Zeitschrift: **Schweizerische Bauzeitung**

Band (Jahr): **67 (1949)**

### Wettbewerb für Bauten der Diakonissenanstalt in Riehen (Basel)

#### Aus dem Bericht des Preisgerichtes

#### Erster Preis, Nr. 6, H. Von der Mühl und P. Oberrauch Situation

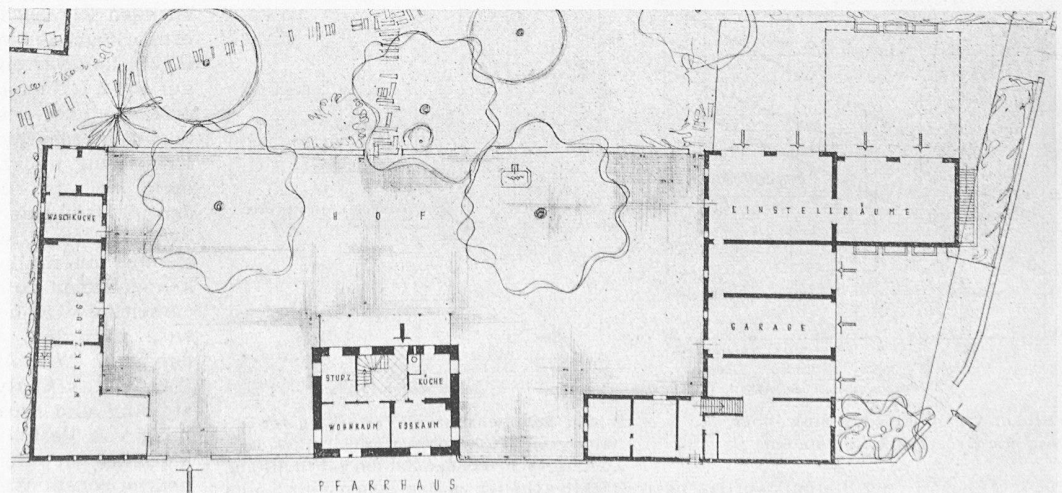
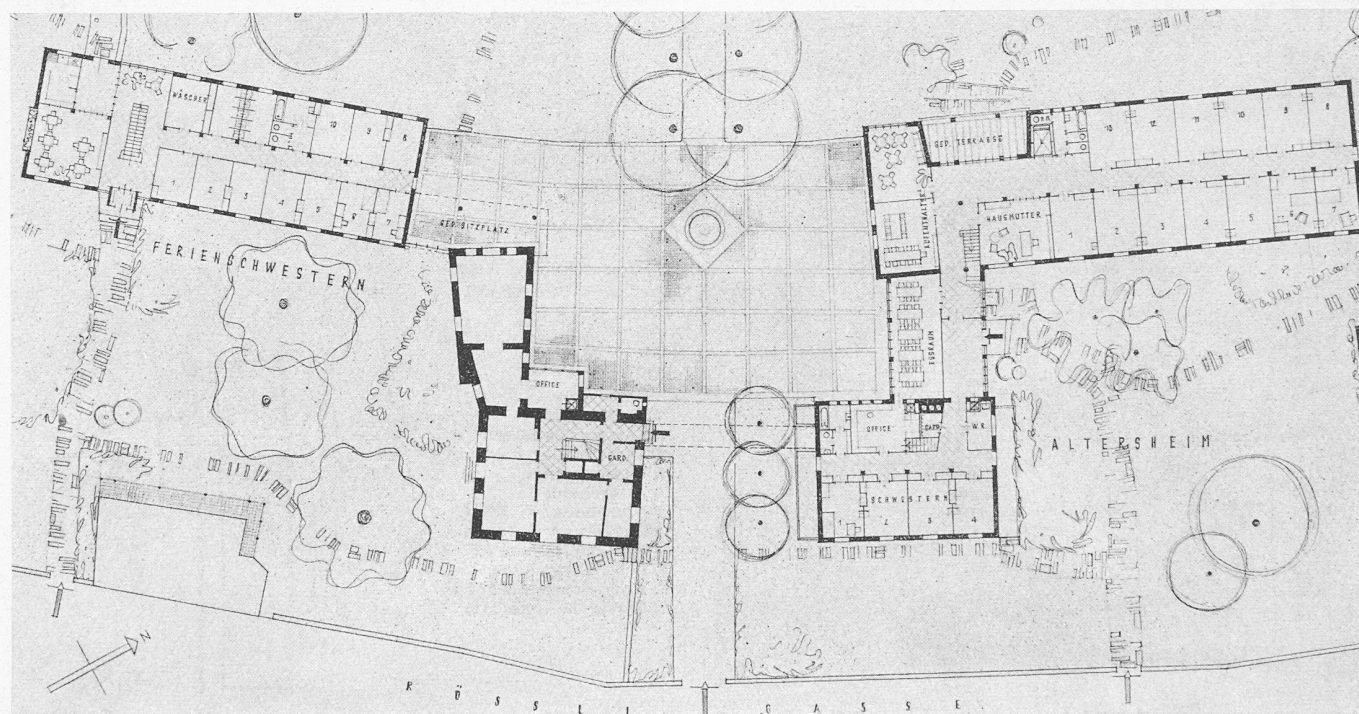
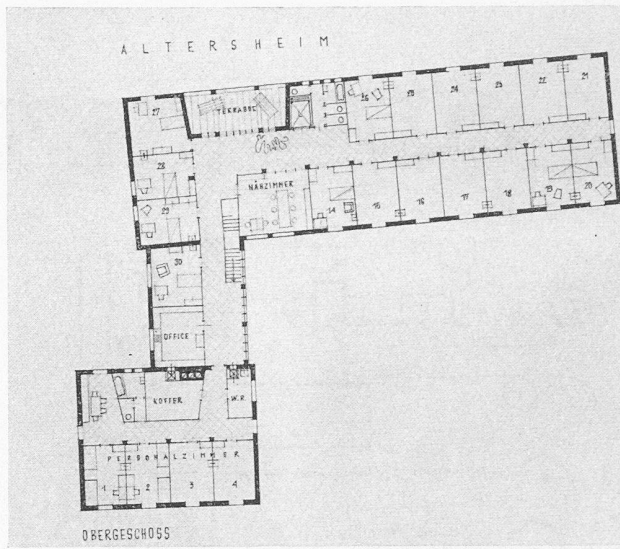
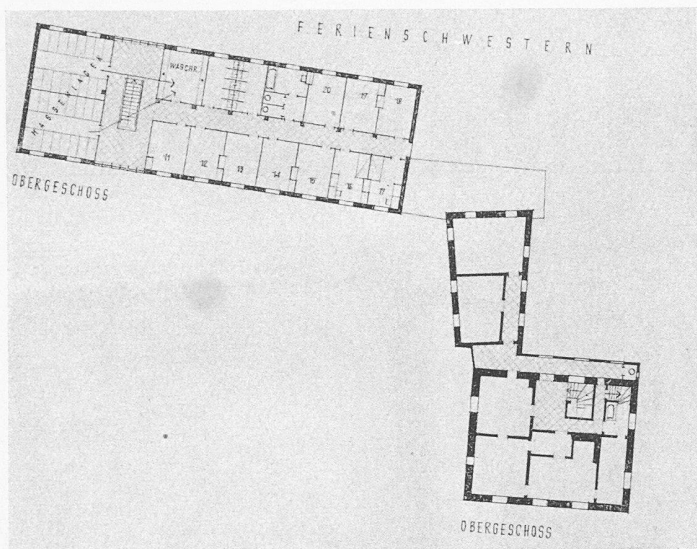
Das Projekt zeichnet sich durch einen guten Vorschlag für die Gesamtüberbauung aus. Eine schöne zusammenhängende

Parkfläche bleibt erhalten. Die bestehende Baumallee ist überzeugend in die Konzeption einbezogen. Eine Abriegelung des Parkgeländes gegen das charakteristische Dorfbild wird vermieden. Durch die vorwiegende Längsstellung der projektierten Bauten quer zur Allee werden schöne, nutzbare und besonnte Gartenräume geschaffen, die in gegenseitiger Beziehung zueinander stehen. Die vorhandenen Bauten sind geschickt mit den Neubauten in Zusammenhang gebracht worden. Für die im Programm verlangten Bauten wird nur der südliche Teil des Geländes beansprucht, so dass an richtiger Stelle im nördlichen Teil eine genügende Baulandreserve für

spätere Bauten erhalten bleibt.

1. Preis. Sarasin-Iselinhaus, Haus für Ferienchwestern und Altersheim, 1:600. Unten Westansicht 1:700

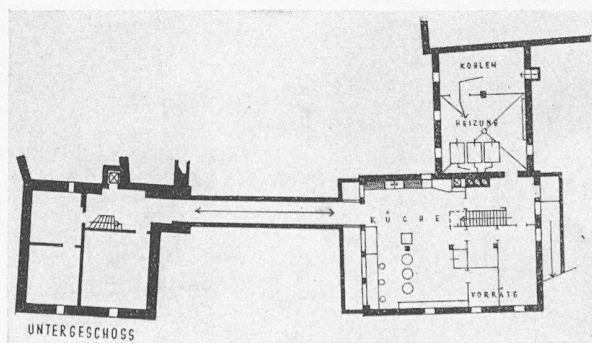
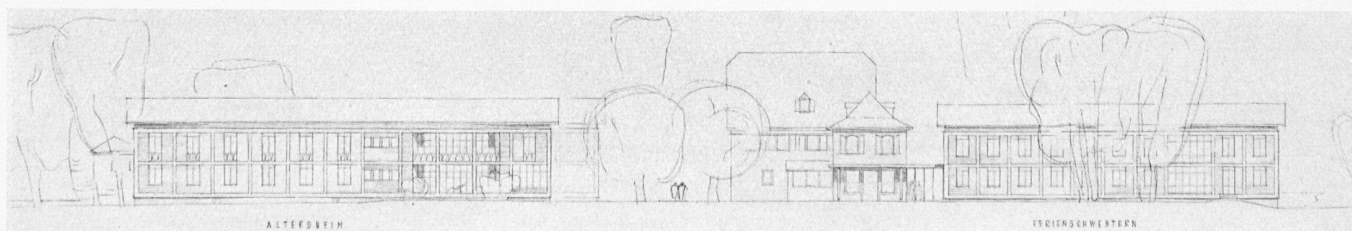
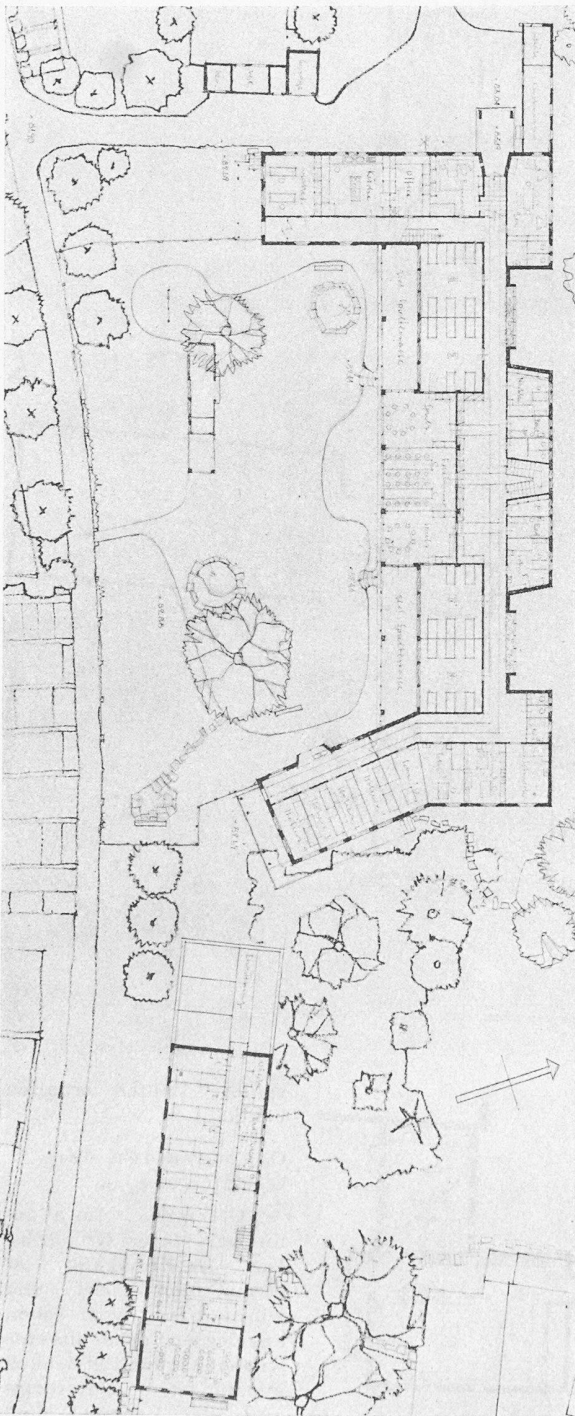
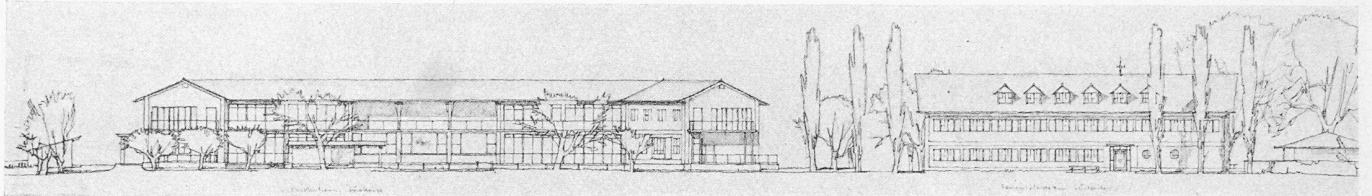
**Der Umbau der bestehenden Gebäude** ist sorgfältig studiert und geht nicht zu weit. Durch die Entfernung der unglücklichen späteren Anbauten beim Wilhelm-Sarasin-Iselin-Haus tritt die ursprüngliche klare Bauform wieder, in Erscheinung. Für die Veranda im Obergeschoss wird im Winkel zum Ferienheim ein guter Ersatz geschaffen.

Kinderheim und Ferienschwestern, Erdgeschoss 1:600  
oben Südansicht 1:700

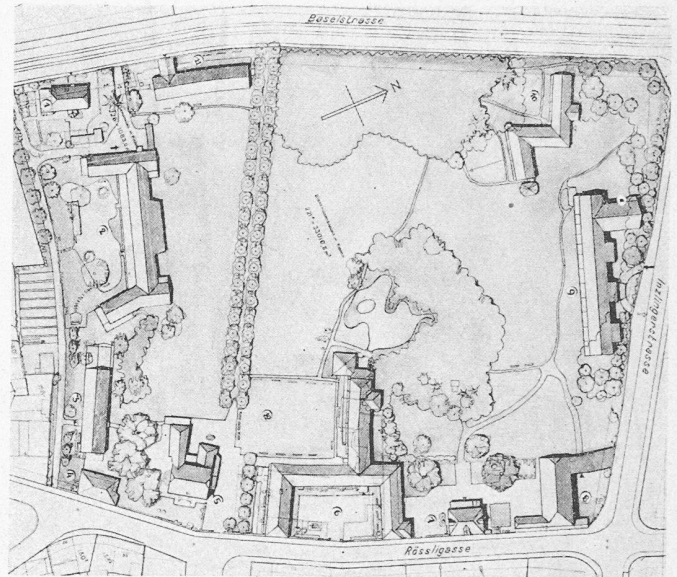
**Kinderheim:** Die Lage des Kinderheims mit Südostbeleuchtung der Haupt-räume ist gut. Die Gebäude-gruppe ist etwas starr. Der richtig dimensionierte Spiel-platz liegt vorteilhaft ab-seits von den übrigen Ge-bäudegruppen. Die Grund-rissdisposition ist betrieb-lich nicht einwandfrei. Der Haupteingang liegt ungün-stig, die Verbindung zum Kinderheim durch den Ess-raum ist abzulehnen. Die Unterbringung der Schwe-ster und Lehrtöchter in einem besonderen Gebäude-trakt ist zu begrüssen. Die schmalen Terrassen vor den

Schlafzimmern sind nicht zweckmässig. Die Isolierzimmer zwischen den Kinderzimmern liegen ungünstig. Es fehlen die verlangten Nebenräume, wie Waschküche und Abstellräume für Kinderwagen usw. Eine teilweise Unterkellerung ist nicht zu umgehen. Die im Altersheim vorgesehene zentrale Heizanlage ist vom Kinderheim etwas weit entfernt.

**Haus für Ferienschwestern:** Gute Lage mit klarem Grundriss. Der Vorschlag für die Erweiterung ist nicht ganz überzeugend. Das Pritschenlager ist von den Schlafräumen in richtiger Weise abge sondert.

Lageplan 1:2500

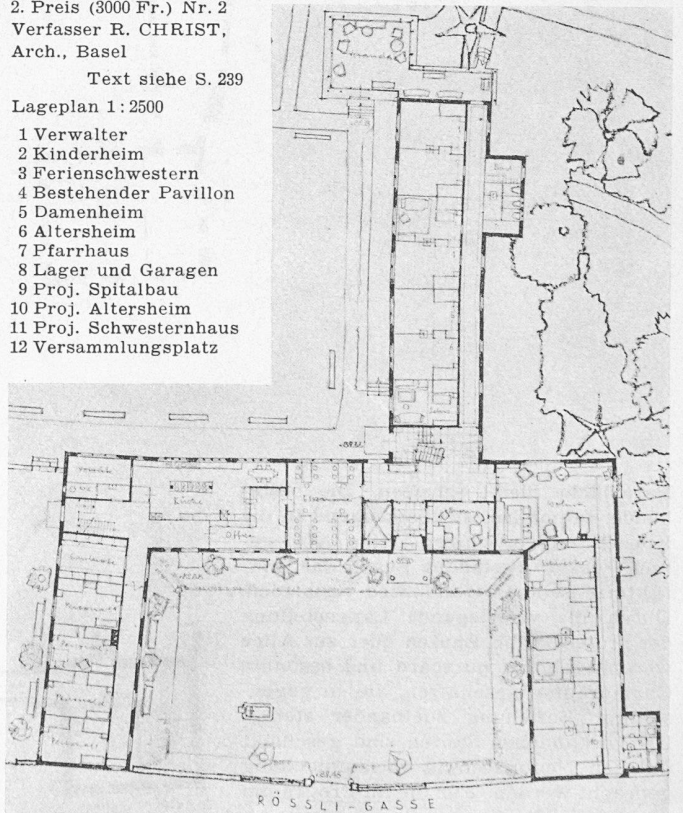
Die neuen Gebäude werden an der Südgrenze der Liegenschaft und an der Rössligasse gruppiert, so dass die Parkanlage zusammenhängend erhalten bleibt. Besonders reizvoll ist die Gruppierung des neuen Altersheims um einen Vorgarten und seine Verbindung mit dem alten Park. Die Gebäudefluchten an der Südgrenze versperrern leider den offenen

Blick gegen das Dorf Riehen und bilden eine beinahe durchgehende Abschlusswand. Die bestehende Lindenallee ist zu den Gebäuden nicht in Beziehung gebracht.

**Altersheim:** In dieser einbündigen und deshalb etwas kostspieligen Anlage wird ohne Zweifel ein behagliches Heim entstehen, das aber wegen seiner architektonischen Auflösung im Betrieb eine starke finanzielle Belastung bedeuten wird und deshalb wohl zu wenig den im Programm verlangten einfachen Verhältnissen Rechnung

Altersheim, Erdgeschoss 1:600. Unten Bauten an der Rössligasse:  
Sarasin-Iselinhaus, Altersheim, Pfarrhaus, Ostfassaden 1:700

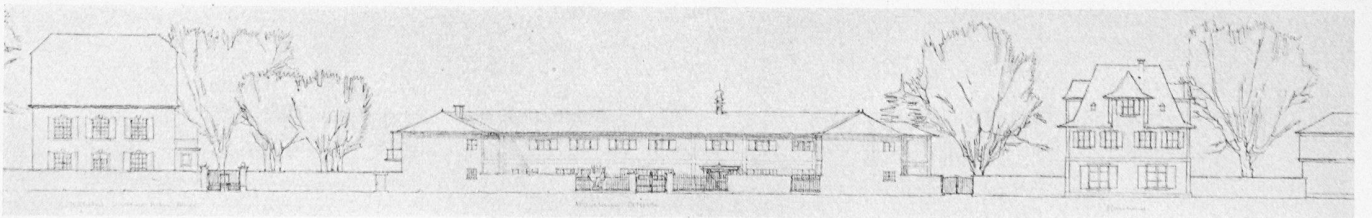
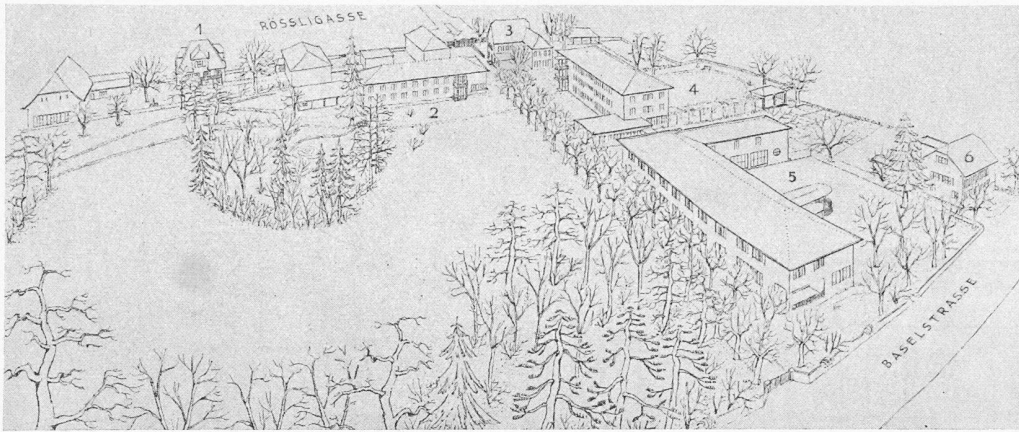
*Altersheim:* Im allgemeinen klarer Grundriss. Der Haupteingang ist etwas kompliziert und würde besser vom schön angelegten Vorhof aus entwickelt werden. Betrieblich günstig ist die Unterbringung der Personal- und Wirtschaftsräume in einem besonderen Gebäudeflügel. Die Lage der Küche auf der

Seite des Hauptzuganges mit Belichtung durch den Schacht ist ungünstig. Eine Veriegung in die Nordost-ecke mit Tieferlegung des Vorgeländes wäre zu empfehlen.

3. Preis (2000 Fr.) Nr. 4  
 Verfasser W. KEHLSTADT, Arch., Basel  
 Oben Perspektive aus Nordwesten:  
 1 Pfarrhaus, 2 Ferienschwestern, 3 Sarasin-Iselin-haus, 4 Altersheim, 5 Kinderheim, 6 Verwalter  
 Links Erdgeschoss 1:800 Text siehe S. 241

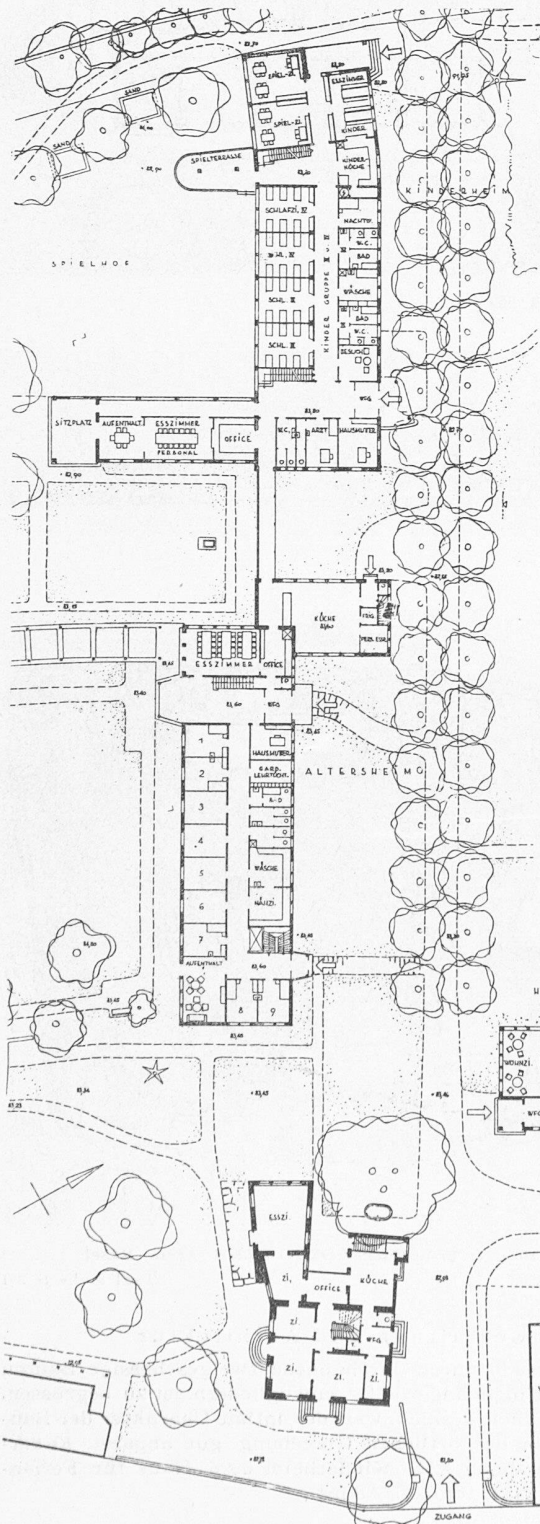
Die Lage der projektierten Bauten auf dem Teilstück südlich der Allee ist an und für sich gut, weil damit der nördliche Hauptteil des Areals für spätere Bauten zur Verfügung steht. Der Vorschlag für die Gesamtüberbauung ist zu dicht und beeinträchtigt den Zusammenhang zwischen den Grünflächen auf der nördlichen und südlichen Geländehälfte. Vor allem ist die Ersetzung des Verwalterbaues durch einen dem Kinderheim vorgelagerten Neubau unerwünscht. Die Aufreihung der beiden Gebäude für Kinderheim und Altersheim längs der Allee riegelt den Park gegen den Dorfkern von Riehen ab, was zu bedauern ist.

**Altersheim:** Die vorgeschlagene Lage des dreigeschossigen Baues mit geräumiger, mit dem bestehenden Altersheim gemeinsamer Gartenfläche ist denkbar. Klarer, konzentrierter Grundriss. Schöne Lösung der Eingangshalle mit Durchblick in den Garten. Der gedeckte Sitzplatz im Freien ist zu weit vom Haus entfernt. Der Vorschlag einer einzigen Küche, welche auch das Personal des Kinderheimes bedienen soll, ist prüfenswert.

**Kinderheim:** Zu nahe an der Allee gelegen. Schöne Spielwiese auf der Südwestseite, leider unter Opferung der kleinen Terrainerhöhung gegen die Strasse zu. Die Qualität des Grundrisses ist nicht so gut wie beim Altersheim. Die beiden Eingänge und Treppenhallen sind zu gleichwertig. Die Spielterrassen sind in der vorgeschlagenen Form nicht brauchbar. Das Vorziehen eines Gebäudetraktes mit Personalräumen auf der Südseite gegen das Altersheim ist als Lärmschutz zu begrüssen. Der Vorschlag für die Zweiteilung der Küche wäre zu prüfen.

**Haus für Ferienschwestern:** Die Lage am Südostrand des Parkes ist denkbar; unerwünscht sind die vorgelagerten Nebengebäude an der Rössligasse für Heizung, Garagen und Verwaltung. Guter und wirtschaftlicher Grundriss. Die Anordnung des Pritschenlagers im einstöckigen Anbau ist gut, die spätere Erweiterung möglich.

**Umbau der bestehenden Gebäude:** Der Verfasser hat sich mit dieser Frage nicht sehr intensiv beschäftigt. Der Anbau am Verwalterhaus ist überflüssig.

Der kubische Aufbau und die architektonische Durchbildung bieten nicht die selben Qualitäten wie die Grundrisskonzeptionen. *Kubikinhalte:* Altersheim 7782, Kinderheim 8161, Haus für Ferienschwestern 4021, total 19964 m<sup>3</sup>.
